PRODUCT	SECTION	GROUP
P	8	84
RE:		NO.
Extra afdichtstrip		26
240/260		DATE
		Sept. 1987

Service Bulletin

Nieuwe afdichtstrip voor de portierlijsten

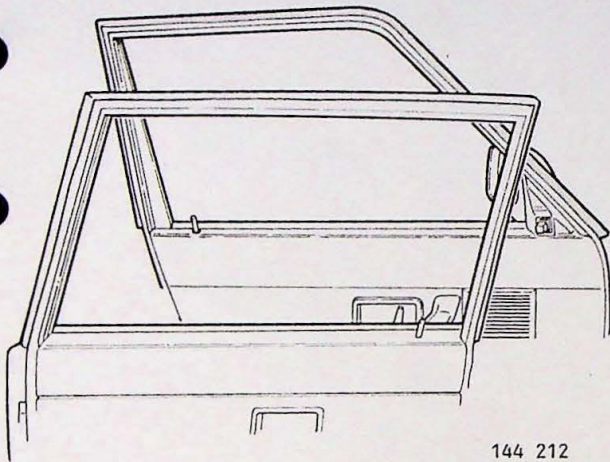
Ter vermindering van windgeruis is in de produktie een extra afdichtstrip voor de portieren ingevoerd, te beginnen bij de volgende chassisnummers:

- 244 - met ingang van 253 788
- 245 - met ingang van 747 690

De nieuwe afdichtstrip kan bij alle 240/260-auto's worden aangebracht.

- Voorportieren - Volvo O/N 1 372 264-0
- Achterportieren - Volvo O/N 1 372 265-7

Reinig het bevestigingsvlak van de portierlijst met spiritus o.i.d.
Breng de strip langs de portierlijst aan.
